**행정중심복합도시건설사업
실시계획(제66차) 변경승인 신청
관련 인·허가 등 의제사항 설명서
[도시 계획 시설 사업]**

2026. 03.

한국토지주택공사

② 도시계획시설사업 실시계획(변경)인가 설명서(도로개설사업)

(1) 비즈니스앵커존 계획 변경에 따른 도로시설 변경

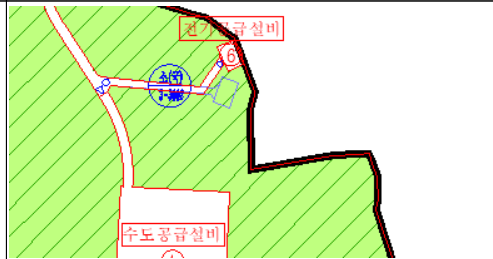
- 제15차 교통영향평가 심의 결과*에 따른 가·감속차로 추가 확보 및 폭원 변경

구분	기정	변경
토지 이용 계획		
도시 계획 시설		
변경 내역	• 대(집)3-3016 : 연장 674m→439m 변경, 폭원 27m→25.5m 변경 (감 7,003.5m²) • 중(국)1-3028 : 폭원 20m→23.5m 변경, 연장 239m→236m 변경 (증 766.0m²) • 중(국)1-3032 : 폭원 20m→23.5m 변경, 연장 변경없음 (증 833.0m²) • 중(국)1-3041 : 폭원 23.5m, 연장 235m (신설, 5,522.5m²)

(3) 5-1생 교육시설 복합단지 진출입구 계획 변경

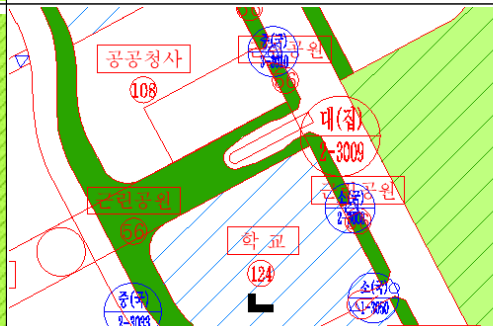
- 초5-2 통학시간대 혼잡 완화를 위한 진출입구 신설(B=12) 및 유5-1 진출입구 폭원 조정(10m→12m)

구분	기정	변경
토지이용계획		
도시계획시설		
변경내역	• 중(국)3-3010 : 폭원 10m→12m 변경, 연장 변경 없음 (증 20.0㎡) • 소(국)2-3008 : 폭원 9m, 연장 10m (신설, 증 90.0㎡)

(4) 5-3생 교통광장(교통광장5-1) 하부도로 신설

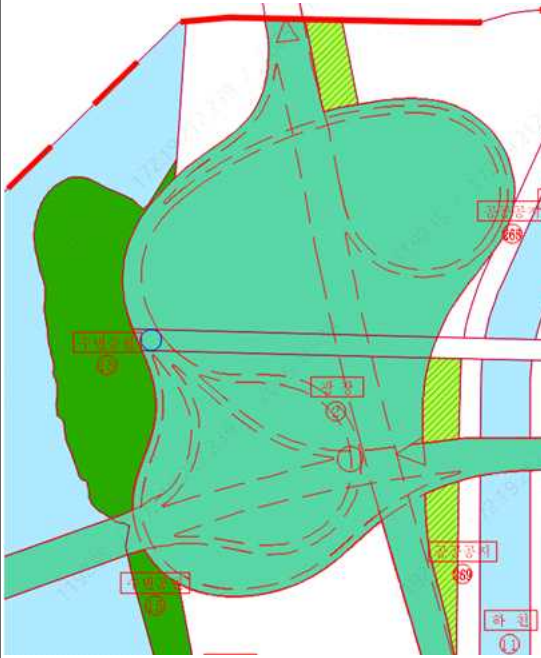
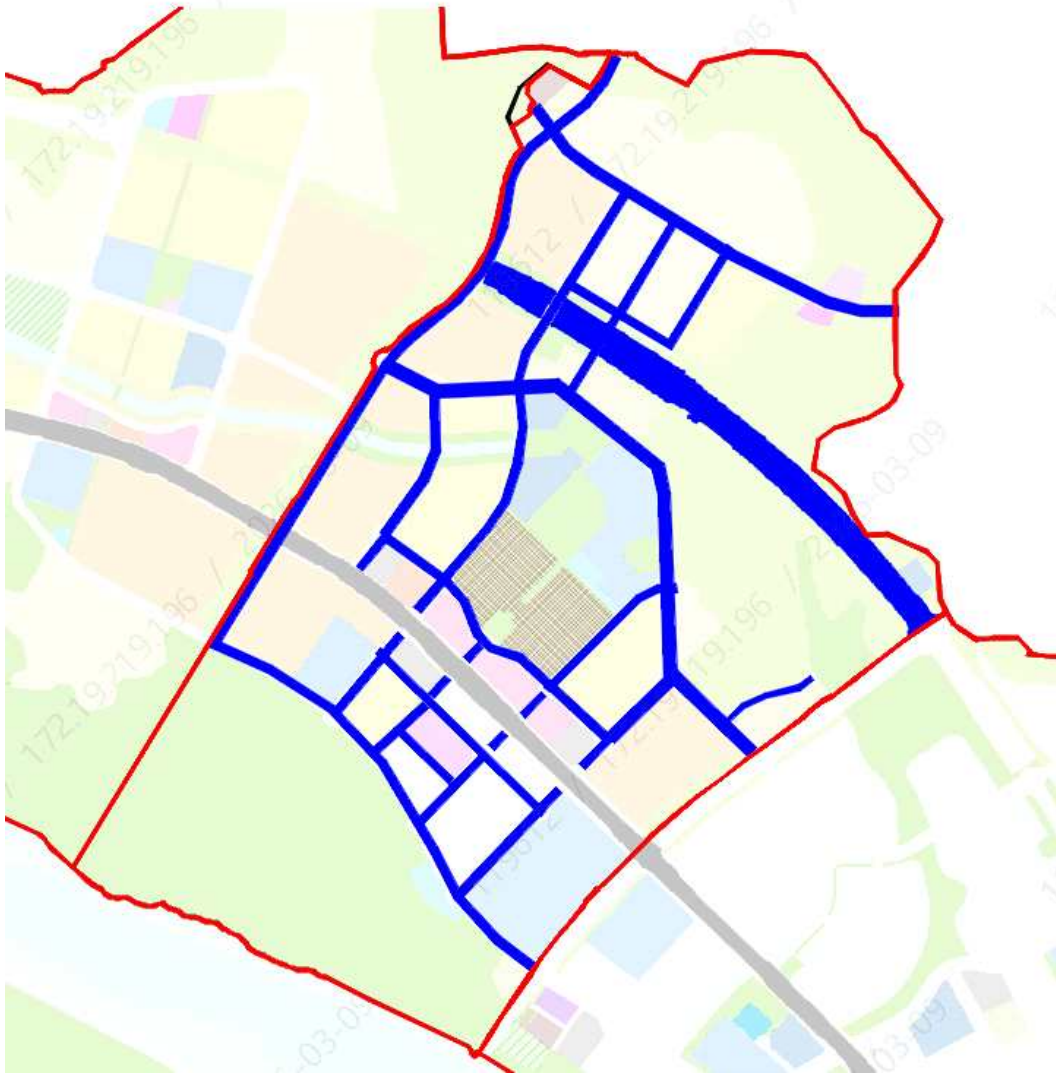
- 6생 외곽순환도로 미리재교차로 램프(진입도로) 설치공사를 위한 도시계획시설(도로) 신설

구분	기 정	변 경(안)
도시 계 획 시 설		
변경 내역	• 소(국)2-3009 : 연장 175m, 폭원 7~8m (신설) • 소(국)2-3010 : 연장 411m, 폭원 7~8m (신설) • 소(국)2-3011 : 연장 144m, 폭원 7~8m (신설) • 소(국)2-3012 : 연장 532m, 폭원 7~8m (신설) • 소(국)3-3006 : 연장 1,203m, 폭원 7m (신설)
